柏崎刈羽原子力発電所第6号機 設計及び工事計画認可申請に係る説明について (大物搬入建屋 杭の損傷要因について)

2022年10月7日
東京電力ホールディングス株式会社

本日のご説明内容

➤ 設計及び工事計画認可申請に係る審査会合の指摘事項に対する回答

図11 No.8杭頭部の鉄筋の損傷状況 (単位: mm)

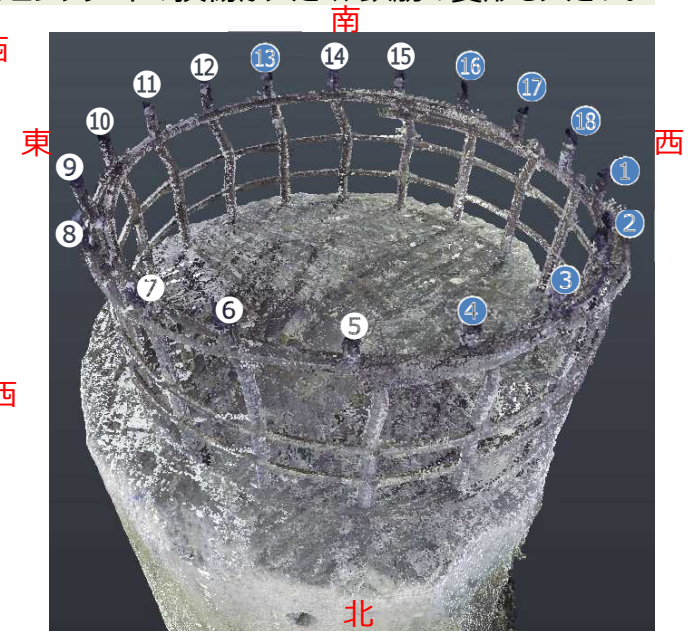
新たに1本の切断が確認されたNo.8の杭の鉄筋について、当該鉄筋の位置や切断の状況、損傷要因推定への影響を説明すること。

No.8杭のNo.13鉄筋については、鉄筋の追加調査のためにコンクリートを取り除く際、基礎スラブ下端付近の帯筋と重なる部分において破断を確認している。追加調査の結果、鉄筋は、いずれも概ね西から東の方向に変形しており、相対的にコンクリートの損傷が小さい西側の範囲においては、鉄筋が破断に至っている場合が多く、コンクリートの損傷が大きい東側の範囲においては、大きく変形しているものの、破断に至っていないといった傾向を確認しており、No.13鉄筋は、他の鉄筋の破断位置や変形状況と比較しても大きな差はないことから、損傷要因推定への影響はないと考えている。(P.7~8)

- コンクリート取り除き後の3次元計測による鉄筋の損傷状況の調査結果を図11に示す。
 - ✓ 鉄筋は、**杭を基準に**いずれも概ね西から東の方向に**平均50mm程度**変形しており、相対的にコンクリートの損傷が小さい西側の範囲においては鉄筋が破断に至っている場合が多く、コンクリートの損傷が大きい東側の範囲においては大きく変形しているものの、破断に至っていない傾向を確認した。
 - ✓ **コンクリートを取り除く際に破断が確認されたNo.13鉄筋は、他の鉄筋と破断位置や変形状況に大きな差はない。**
- 以上から、No.8杭の追加調査において、新たに「杭頭部コンクリートのひび割れ状況」及び「鉄筋の定量的な損傷状況」を確認したが、これまでの原因究明の説明性を補完する結果であるため、損傷要因推定への影響はない。

図37 大物搬入建屋周辺埋戻土の概略範囲図※

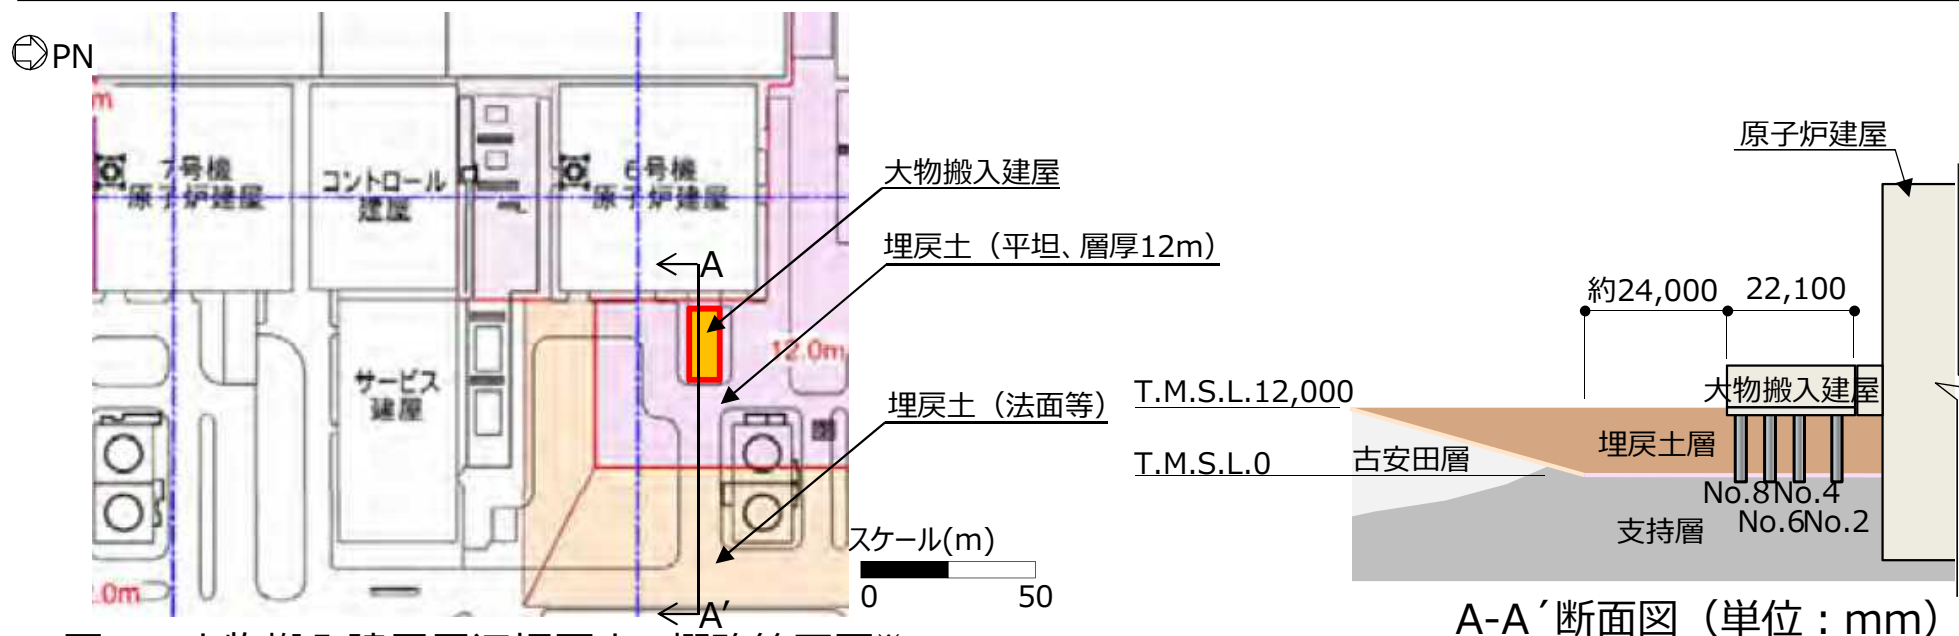
大物搬入建屋周辺の地質・地質構造を踏まえ、地盤の傾斜の有無及びその影響について説明すること。

大物搬入建屋の杭周辺の地盤は、建設時にT.M.S.L.0mまでオープンカット工法で掘削を行い、その後、T.M.S.L.12mまで敷地内の掘削土（埋戻土）で埋め戻していることから、水平方向に広がりを持った一様な地質構造となっており、法面から離れた位置に大物搬入建屋は立地しているため、地盤の傾斜の影響はないと考えている。(P.38)

- K6大物搬入建屋の杭周辺の地盤は、建設時にT.M.S.L.0mまでオープンカット工法で掘削を行い、その後、T.M.S.L.12mまで敷地内の掘削土（埋戻土）で埋め戻していることから、水平方向に広がりを持った一様な地質構造となっており、法面から離れた位置にK6大物搬入建屋は立地している。

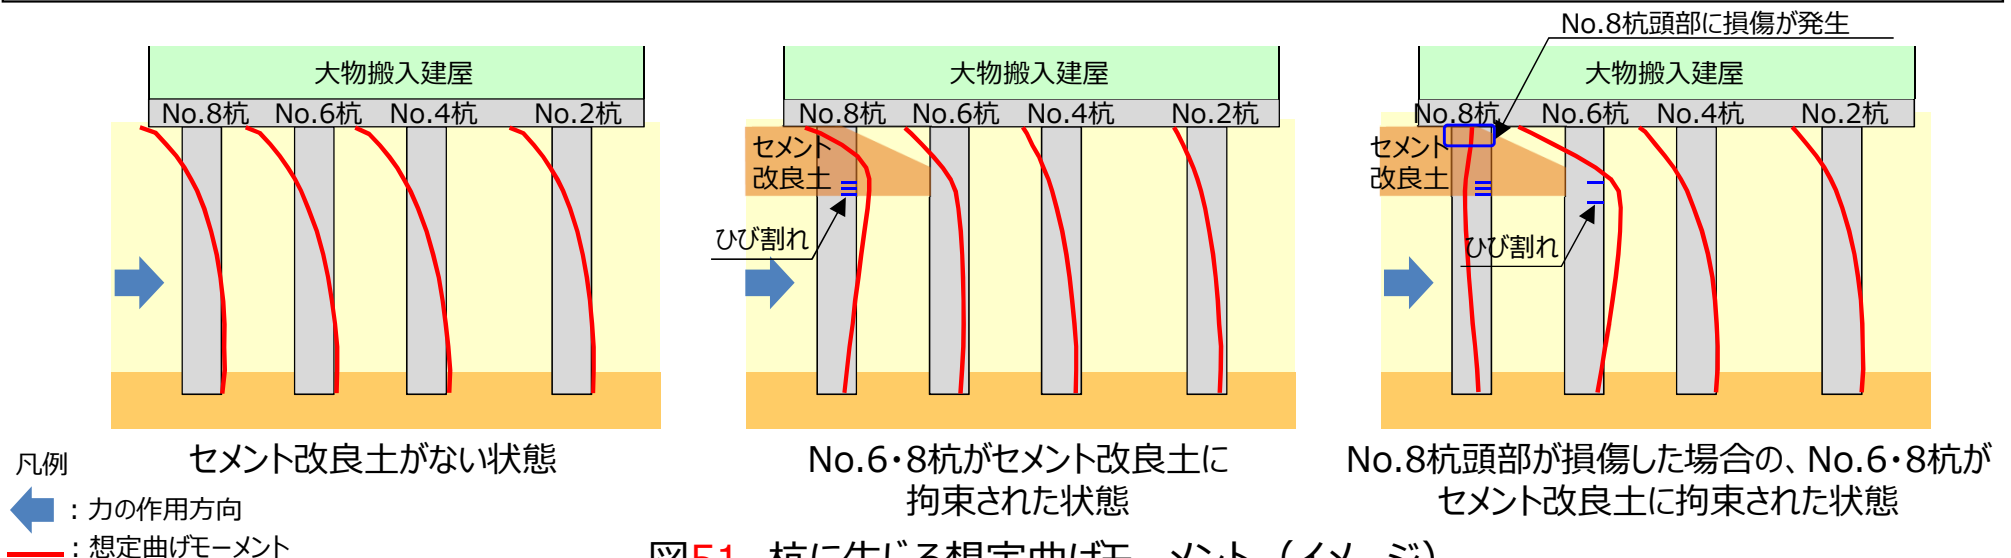
中越沖地震時において改良地盤がある場合に作用する地震荷重について、改良地盤がない場合の地震荷重と耐力との関係を踏まえてどのような程度(オーダー感)になるのかを説明すること。また、設計時の地震荷重と耐力との関係からも検討し説明すること。

3章に示すNo.8杭のせん断力に着目した解析の単位荷重10,000kNは、2章に示すセメント改良土を考慮していない中越沖地震シミュレーション解析の杭8本が負担する杭頭部のせん断力（EW方向：約1,400kN/本×8本=約11,200kN）に比べ、大きな差がない程度の荷重となっており、中越沖地震シミュレーション解析結果の杭頭部のせん断力に対して、約3倍の応力集中の結果を乗じた場合、No.8杭頭部は終局せん断耐力を超える可能性がある。（P.48）

なお、1章に示す原設計の場合においても、上述と同様に約3倍の応力集中の結果を乗じた場合、No.8杭頭部は終局せん断耐力を超える可能性があると考えている。
